Женева, 6–9 февраля 2024 года

**Правила № 138 ООН (бесшумные
автотранспортные средства)**

Предложение по поправкам новой серии к Правилам № 138 ООН

**Представлено экспертами Целевой группы по бесшумным
автотранспортным средствам***

Рис. 2а и 2б

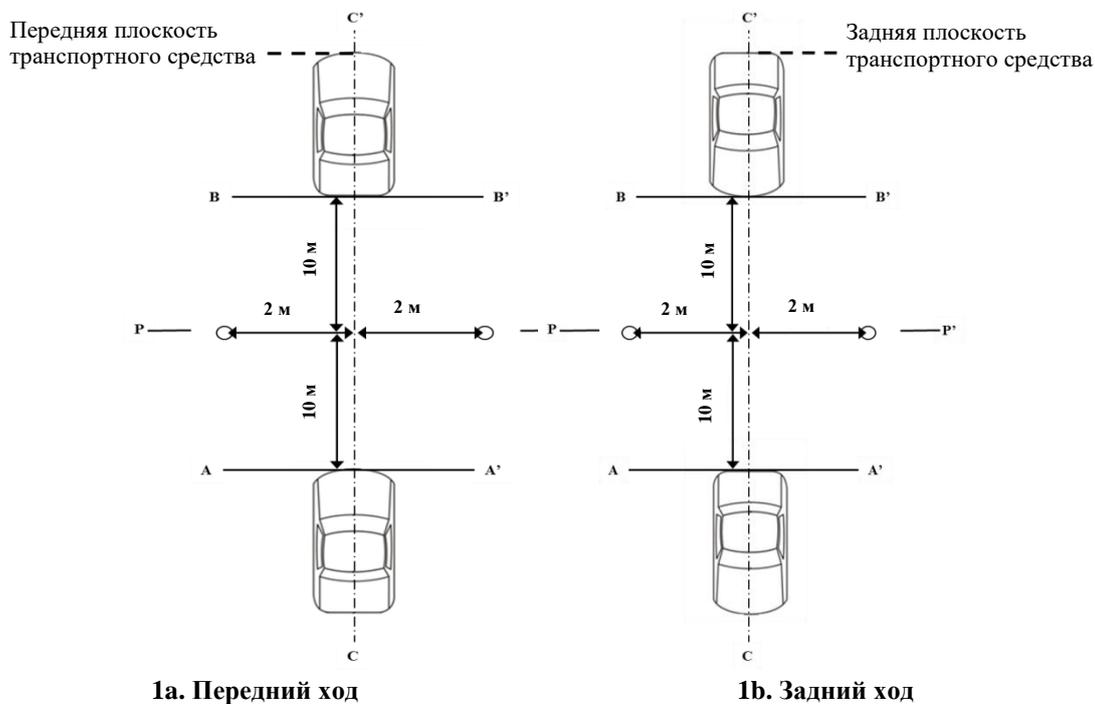
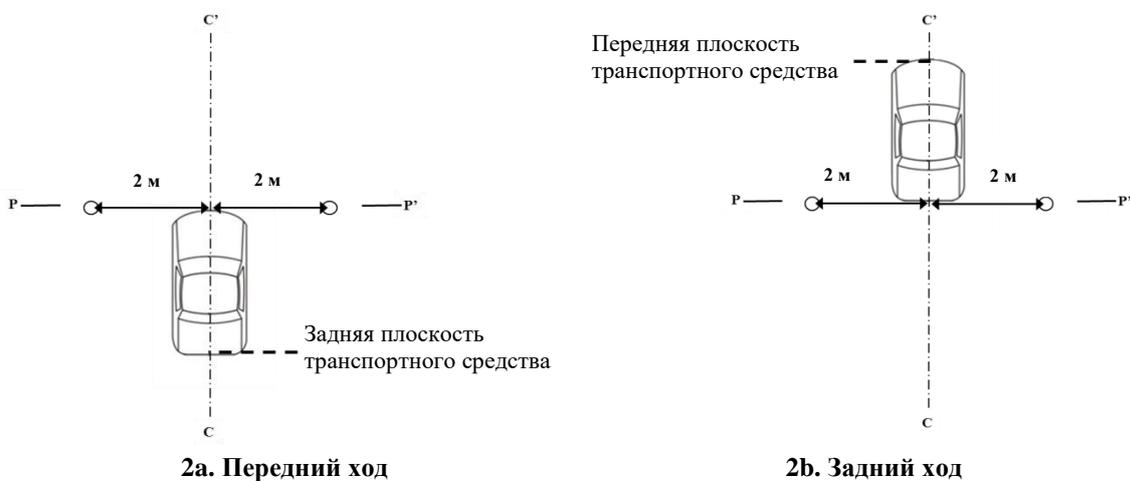
Необходимо дополнительно установить 2 микрофона спереди и сзади на расстоянии 2 м

Рис. 7а

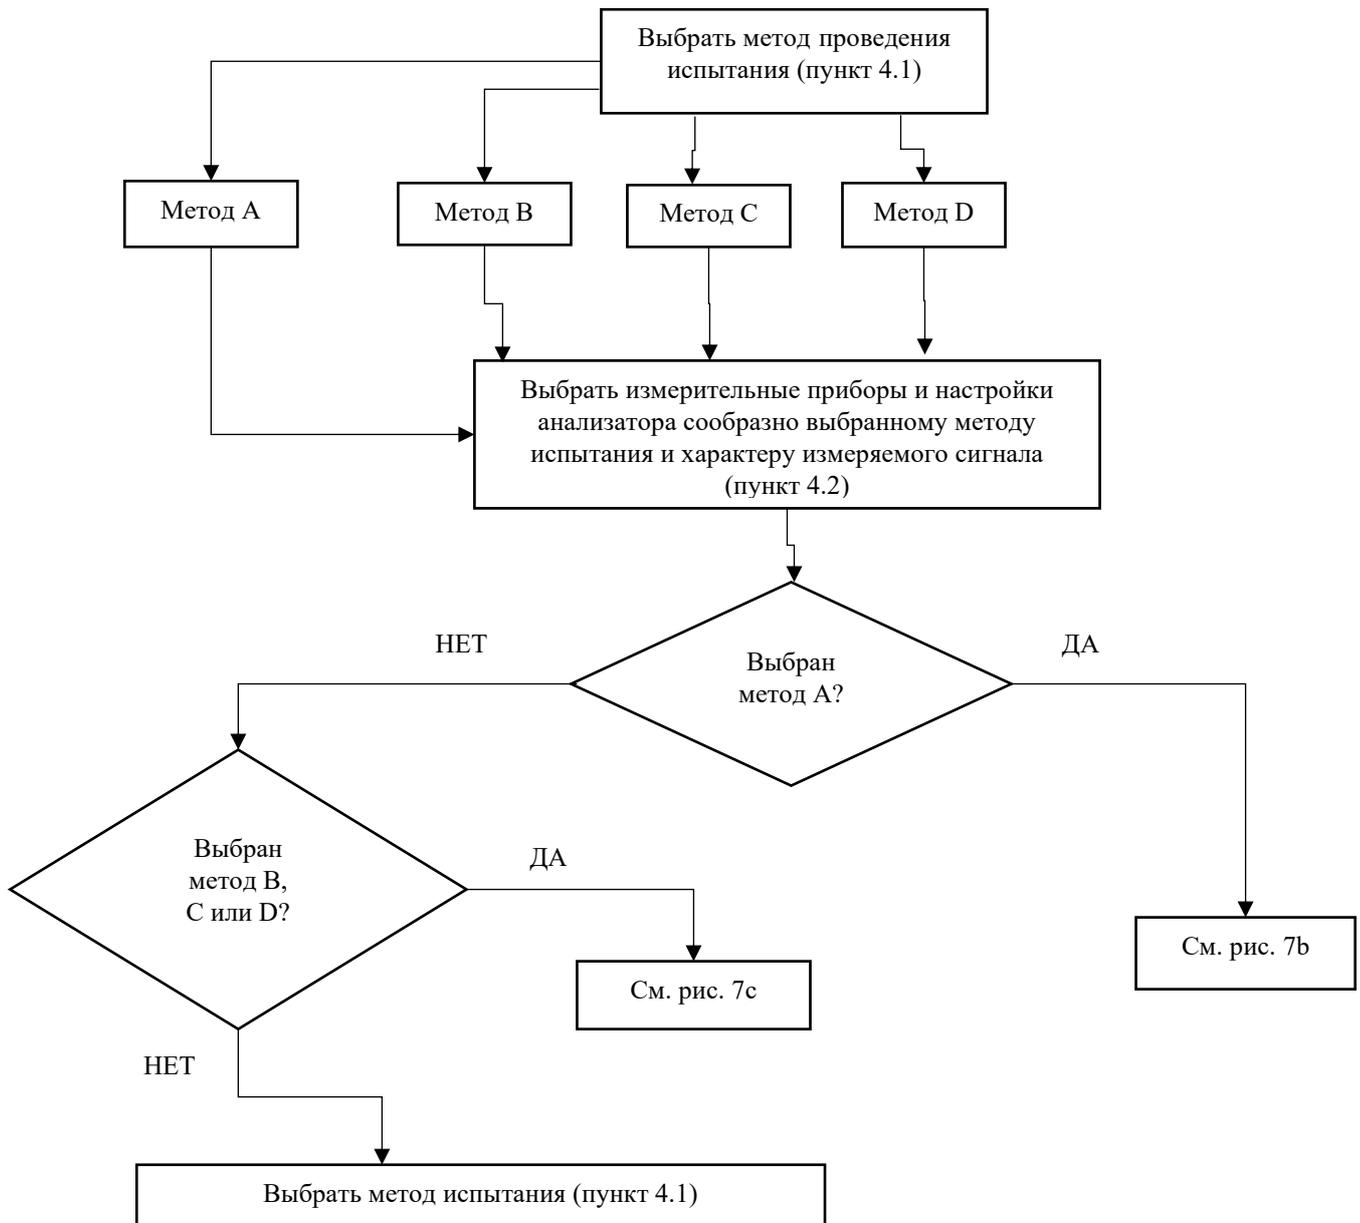
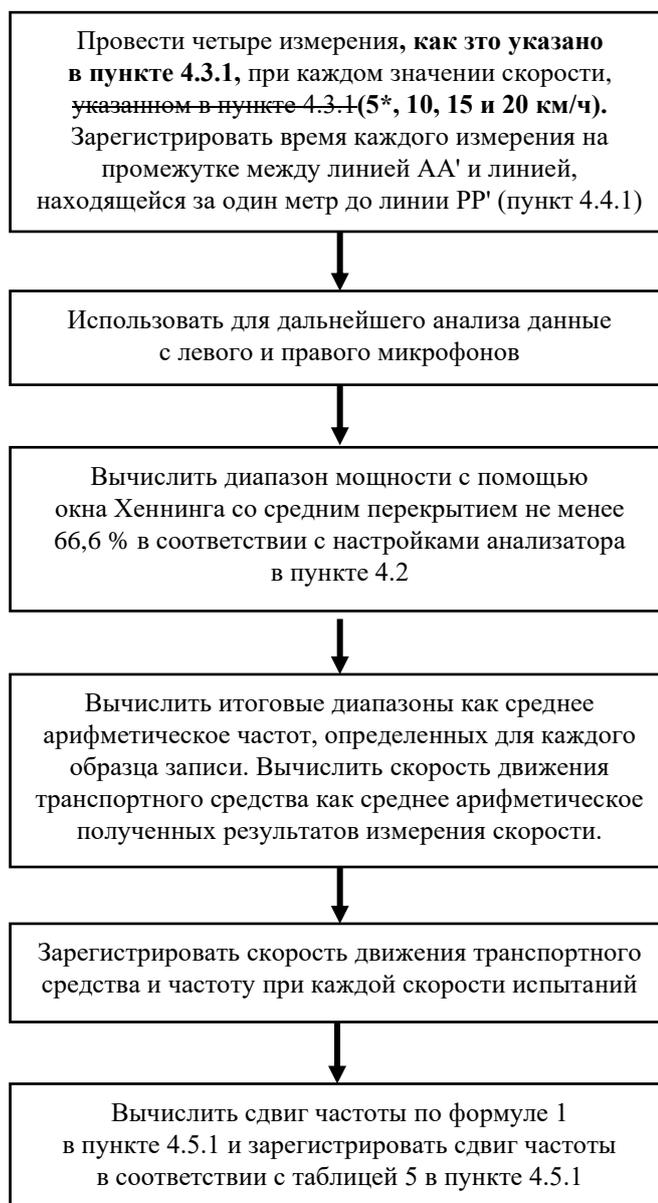
Процедуры испытания для измерения сдвига частоты (метод Е удален, метод А ?)
